# *Projet éolien des Quatre Vents*

Communes de Château-Guibert et Les Pineaux  
Communauté de Communes Sud Vendée Littoral  
Département de Vendée (85)

## *Réponses aux observations de l'avis de l'Autorité Environnementale & aux remarques non rédhibitoires formulées par la DDTM*

Carte 24. Niveau d'intérêt des végétations pour les chauves-souris

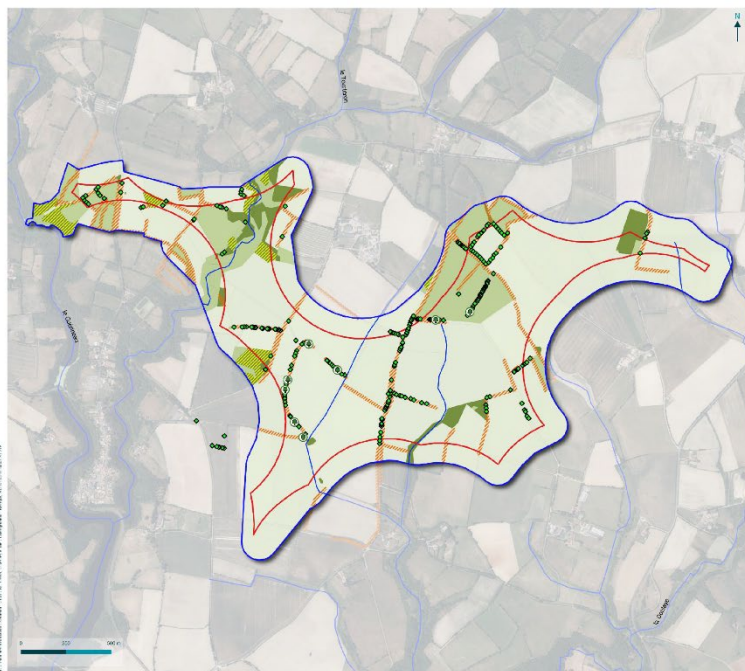
Cette étude en hauteur conclut notamment à la prépondérance des activités de déplacement la nuit et la faible importance des activités de chasse. Or, le mât de mesure a été sciemment placé dans un secteur de transit, peu favorable à la chasse. Cette conclusion doit donc être davantage justifiée.

***La MRAe recommande de compléter l'analyse de l'état initial en justifiant davantage les conclusions d'absence de secteurs de chasse sur le site pour les chiroptères, au regard du choix d'implantation du mât de mesure dans un secteur peu favorable à la chasse.***

La carte « niveau d'intérêt des végétations pour les chauves-souris » (page 132 du tome 4 « Milieu naturel ») illustre ce paragraphe.

En conclusion, l'emplacement du mât de mesure est justifié par sa représentativité des Milieu naturel en présence, confirmés comme étant également des habitats de chasse des espèces de chiroptères présentes et susceptibles de fréquenter les espaces à proximité des éoliennes du projet.

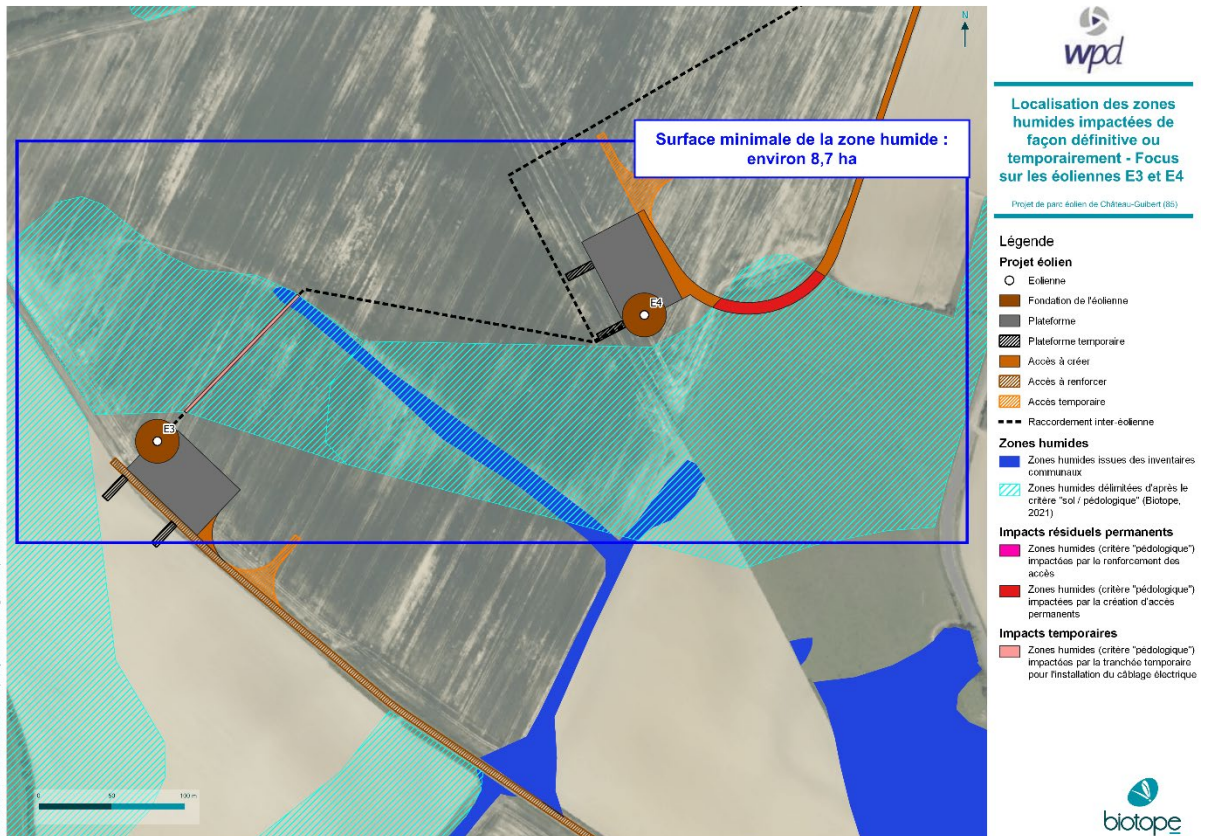
L'étude d'impact prévoit la destruction et/ou l'élagage de près de 450 mètres de haie au total<sup>16</sup> (note de bas de page : 16 L'étude d'impact reprend ensuite uniquement 308 m linéaires, qui correspondraient uniquement aux secteurs élagués, sans davantage de précision).

Il semble que les 450 mètres auxquels il est fait référence dans l'avis de la MRAe soit une coquille du dossier. Est effectivement indiqué en page 218 du tome « Milieu naturel » de l'étude d'impact un linéaire de 448,66 mètres, qui est erroné. Le linéaire total de haies détruites et élaguées est bien de 308 mètres.

Ce chiffre est corrigé dans le tome concerné.

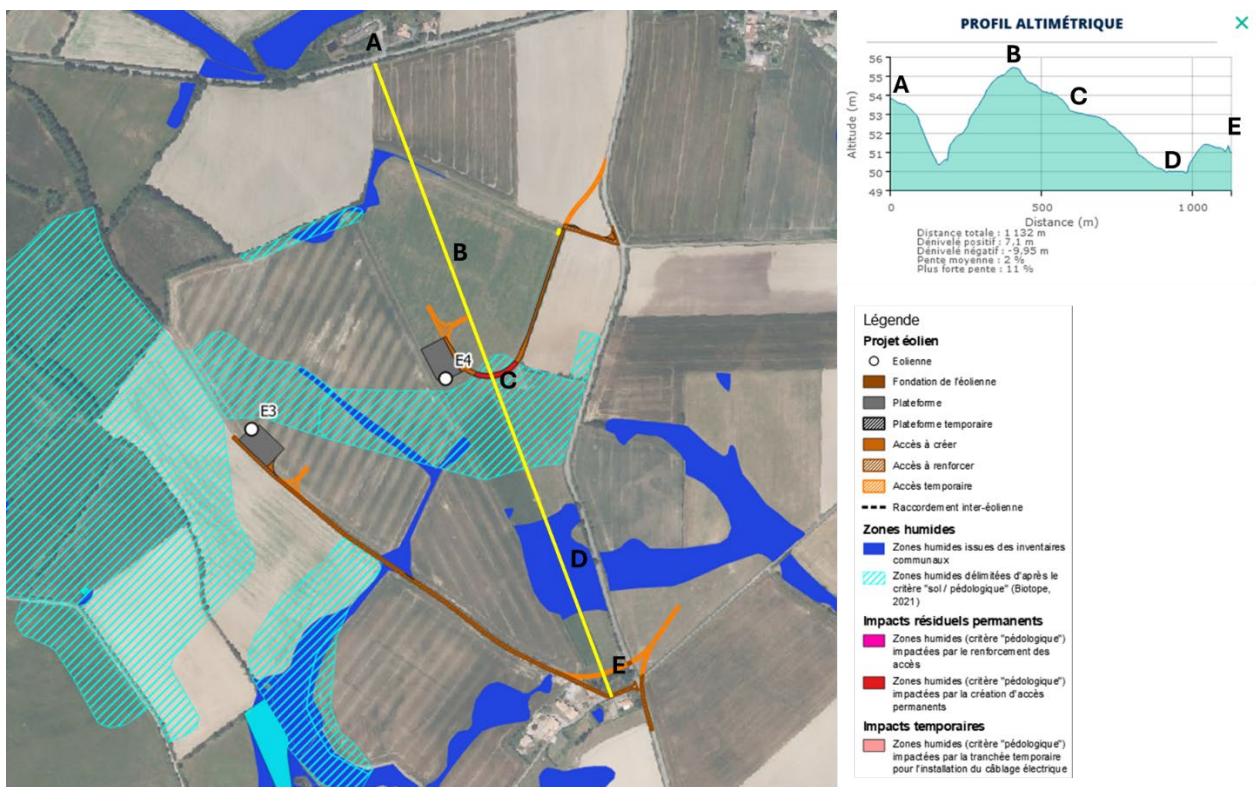
La piste d'accès à créer vers l'éolienne E4 intersecte la zone humide située à proximité, modifiant probablement l'alimentation du secteur en aval immédiat. Ce point doit être évalué et intégré à l'analyse « Eviter-Réduire-Compenser » (ERC).

***La MRAe recommande d'évaluer les impacts indirects du projet sur les zones humides, en particulier à proximité de l'éolienne E4, et de les intégrer à la démarche ERC.***

L'accès prévu pour l'éolienne 4 intersecte effectivement environ 632 m<sup>2</sup> de zone humide (impact direct). Cette emprise représente moins de 1% de la superficie de la zone humide impactée qui s'étend à minima de la route faisant la liaison entre la D88 et Les Lévrieres et le chemin agricole partant au nord des Lévrieres (se reporter à la carte ci-après).
